ENTIDAD CONTRATANTE:	HOSPITAL UNIVERSITARIO SAN JOSÉ DE POPAYÁN EMPRESA SOCIAL DEL ESTADO.
OBJETO DEL PROYECTO:	INTERVENTORÍA TÉCNICA, ADMINISTRATIVA Y FINANCIERA DE LA OBRA "CONSTRUCCIÓN DEL EDIFICIO PARA EL SERVICIO DE CONSULTA EXTERNA, PROCESOS DE INNOVACIÓN-INVESTIGACIÓN Y PROCESOS ADMINISTRATIVOS DEL HOSPITAL UNIVERSITARIO SAN JOSÉ DE POPAYÁN E.S.E., SEGUN PROYECTO APROBADO POR EL MINISTERIO DE SALUD Y PROTECCIÓN SOCIAL, Y RECURSOS ASIGNADOS MEDIANTE RESOLUCIÓN Nº 1832 DEL 8 DE NOVIEMBRE DE 2023".
INTERVENTOR:	CONSORCIO INTERSALUD PZ
CONTRATISTA:	CONSORCIO EVOLET
NOMBRE DEL DOCUMENTO:	INFORME MENSUAL DE INTERVENTORIA No. 3 (PERIODO MAYO DE 2024)

INFORME MENSUAL DE INTERVENTORÍA No. 3

CONSORCIO INTERSALUD PZ

Mayo 2024

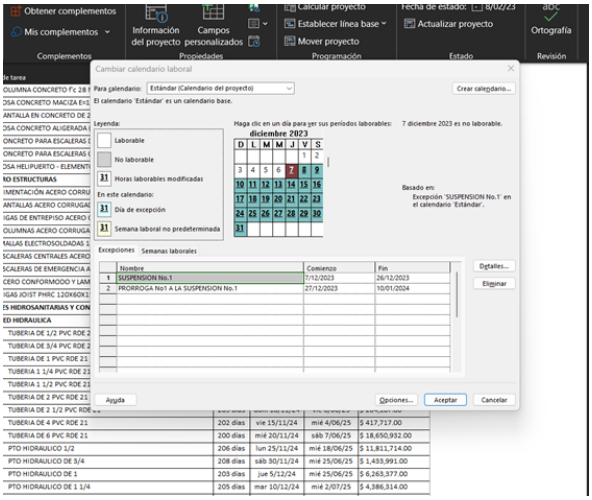
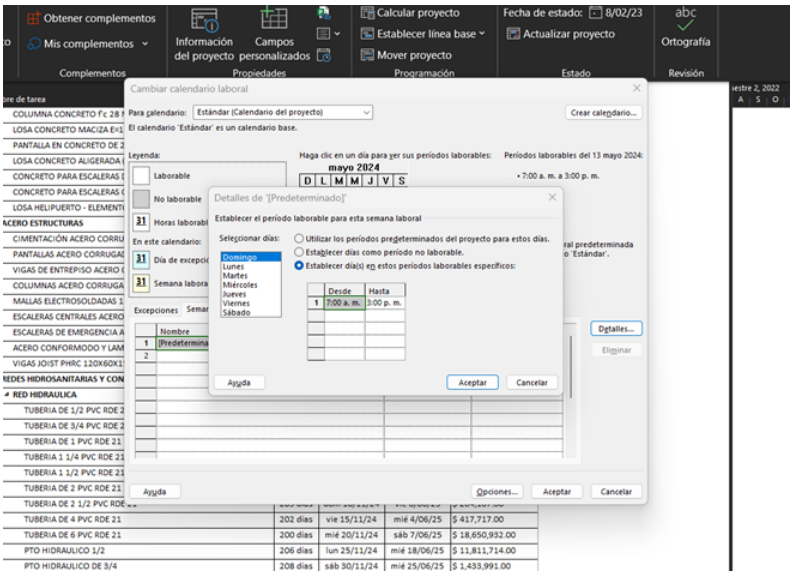
- El cronograma de obra presenta un calendario el cual las horas laborables son de 7:00 am a 3:00 pm y establece el domingo como periodo laborable, se solicita aclaración de dicho horario de trabajo en aras de tener mayor control de las actividades contractuales.

- No se evidencian los días festivos del año 2024 ni del año 2025 y si será un periodo laborable o no.

- En cuanto a al método y presentación de este documento, está pendiente la cantidad a ejecutar de cada ítem.

Se solicita corregir las observaciones en el menor tiempo posible, para que sean nuevamente remitidas a esta interventoría y dar el respectivo aval y fines ante la entidad antes del inicio de actividades.

ANEXO 3. REVISIÓN PLAN DE MANEJO DE TRÁNSITO

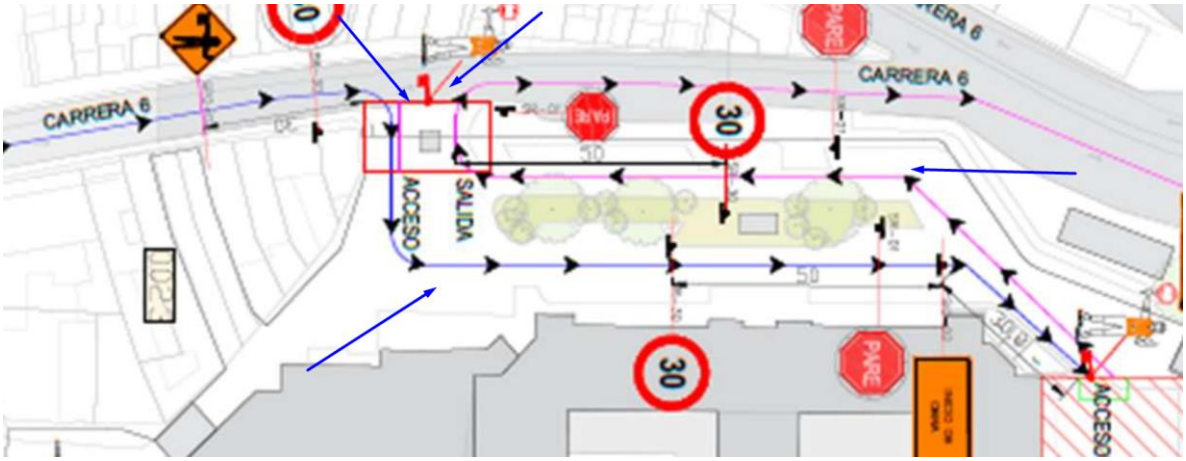
- En cuanto a los dispositivos a emplear, se debe considerar la información existente de las vías próximas al Hospital, pues se puede generar ambigüedad a los conductores del corredor por la instalación de las nuevas señales a instalar. Se debe informar si son fijas a lo largo de la zona lateral y/o berma o sin son móviles y todos los requerimientos de diseño según la geometría de su implantación. De aquí, la secretaria de Transito dará aval para la anulación de algunas señales verticales si es del caso y el paso a seguir.

- Se sugiere indagar con la secretaria de Transito de Popayán los requerimientos particulares para la radicación de este documento, dentro de los cuales se estimarán un plazo para la revisión de la documentación entregada, la estimación de la categoría del PMT y su continuidad en vigencia si requiere o no prorroga.

- Independientemente de su categorización, la cual puede ser de interferencias mínimas, se debe incluir la especificación de la vía donde se implantará la señalización, información gráfica (fotografías, imágenes etc.). Uso del suelo, descripción de la señalización vertical y horizontal existente en la zona de influencia o a intervenir.
